Saab 9-3 - Kühlmittelverlust | HELLA

Motorcode B284.

Kühlmittelverlust

Abbildung 1.

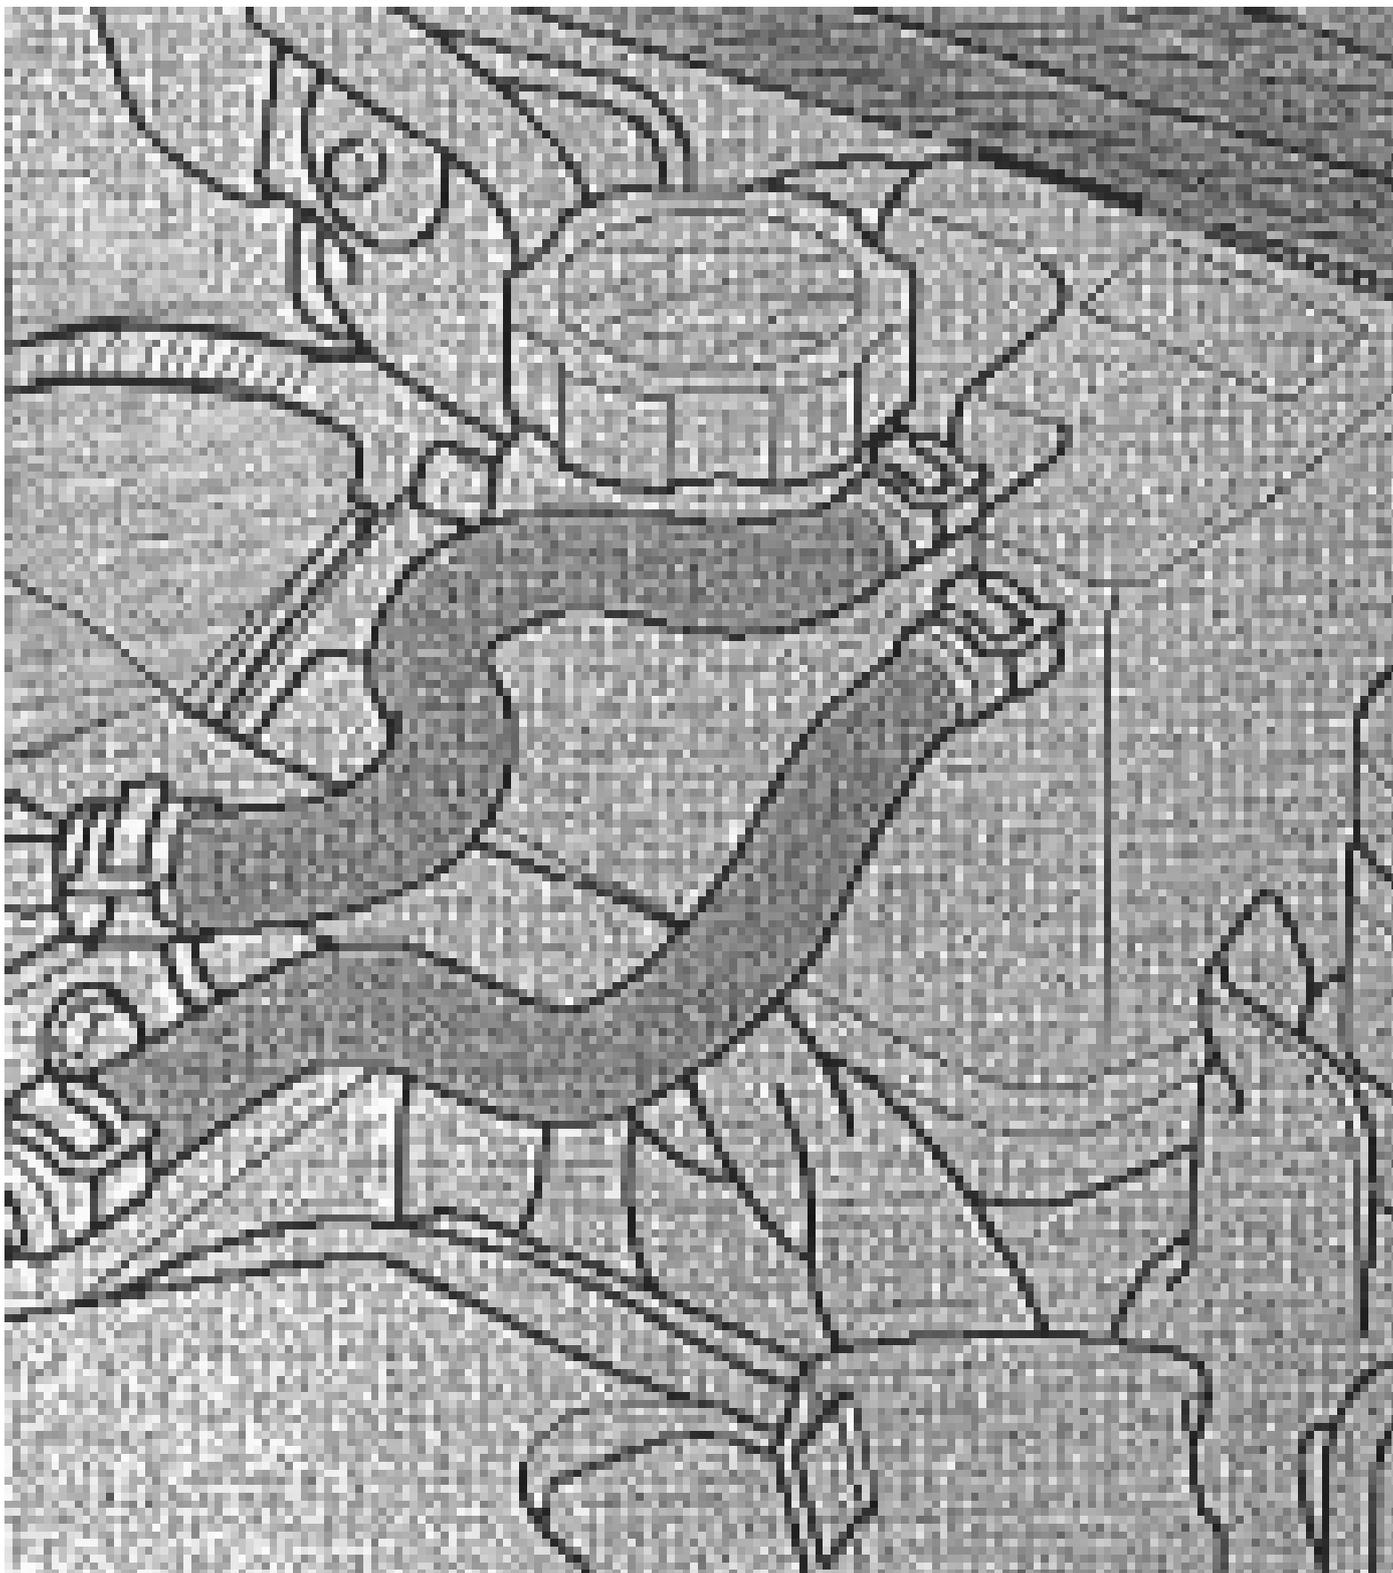
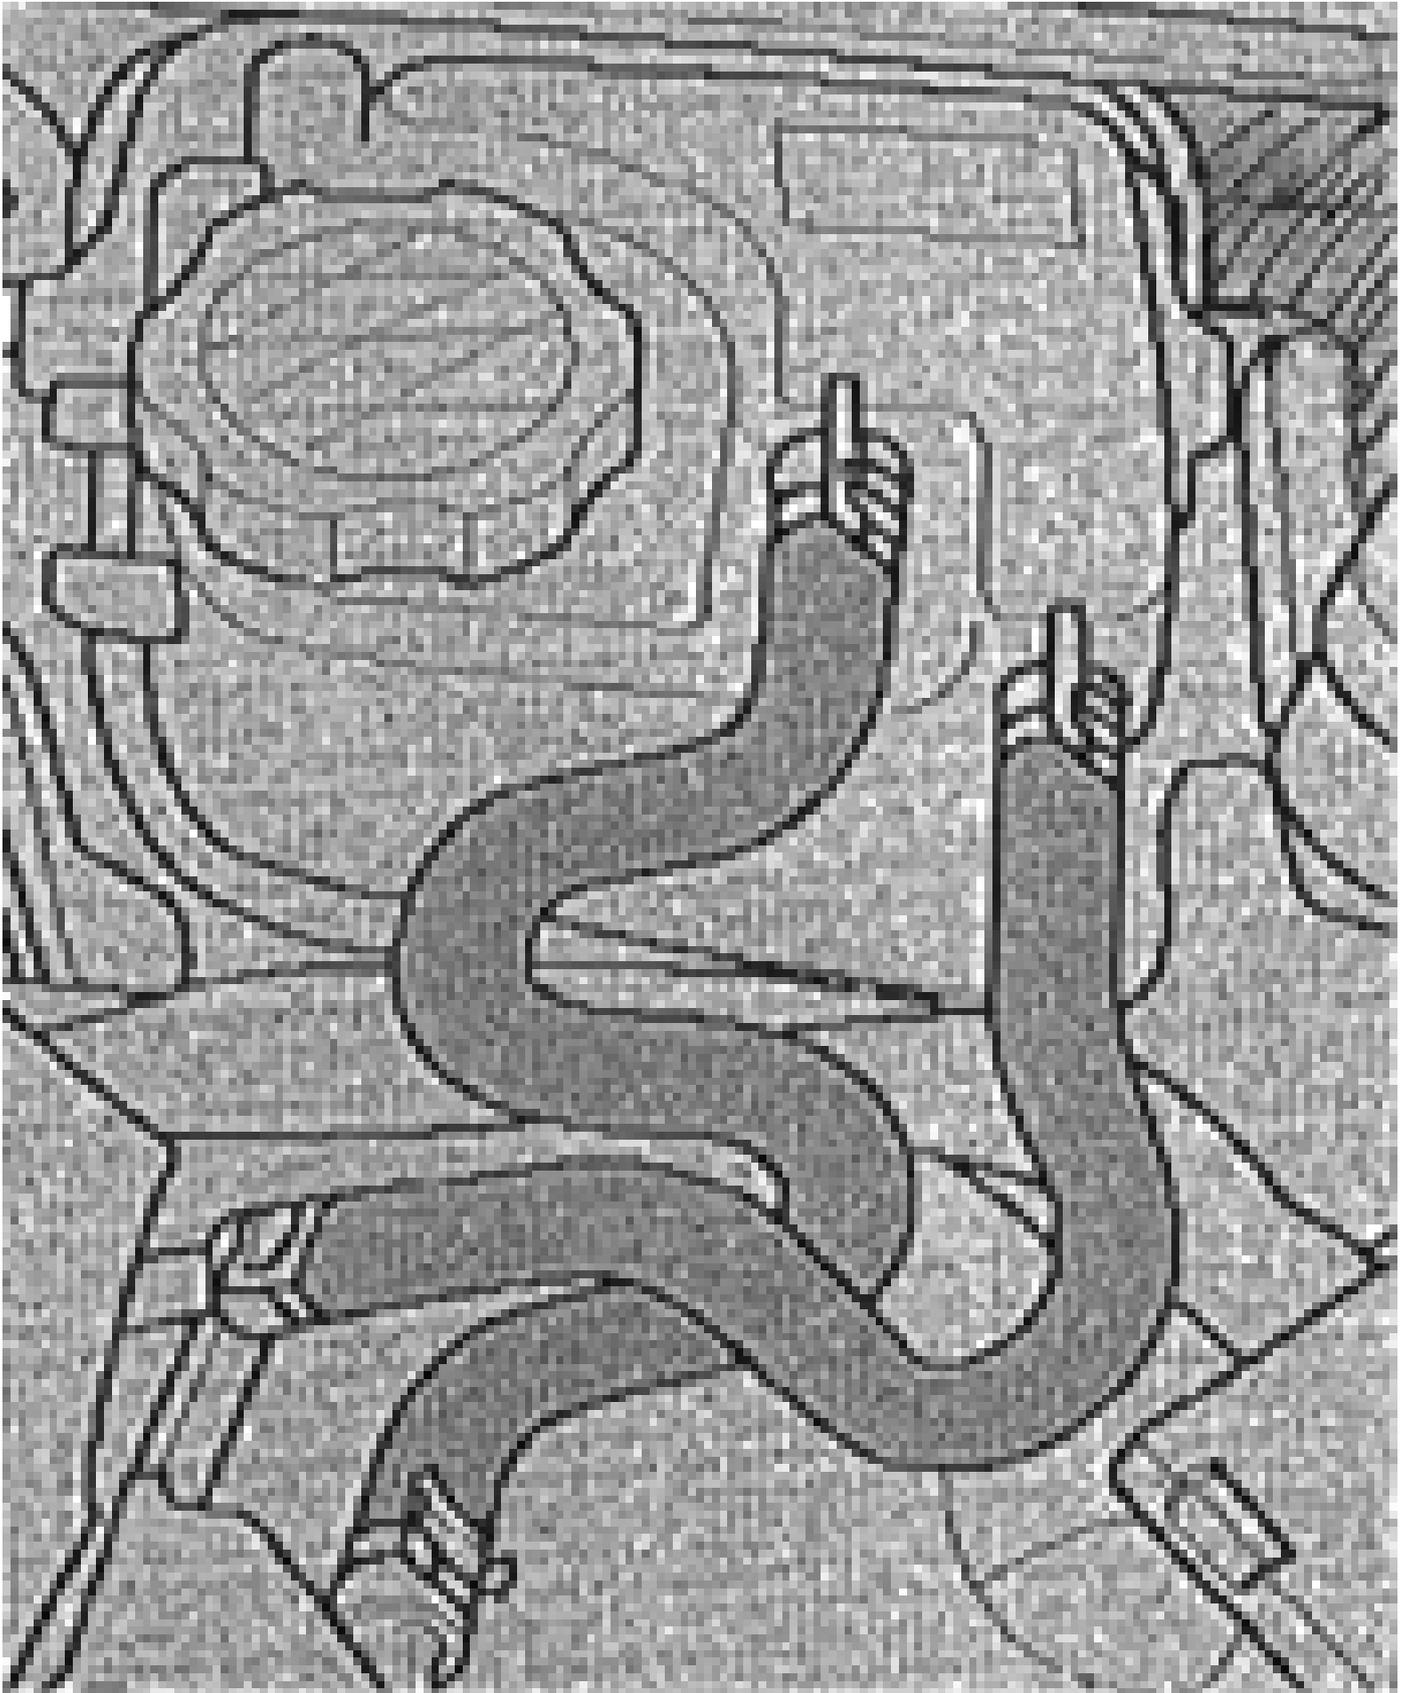
Bei o.g. Fahrzeugen kann es zur Beanstandung hinsichtlich eines Kühlmittelverlustes kommen. Als Ursache dafür kommt ein Defekt am Kühlmittelausgleichbehälter bzw. beschädigte Motorkühlmittelschläuche am Kühlmittelausgleichbehälter in Betracht.

Die Anordnung dieser Bauteile (Abbildung 1.) liegt sehr nahe am Turbolader, wodurch eine Materialermüdung aufgrund von heißer Umgebungstemperatur beeinflusst werden kann.

Um Abhilfe zu schaffen ist der Kühlmittelausgleichbehälter zu ersetzen und die Schläuche des Kühlmittelausgleichbehälters zu ersetzen/ neu zu verlegen.

Der Fahrzeughersteller bietet hierzu modifizierte Kühlmittelschläuche an (siehe Abbildung 2.).
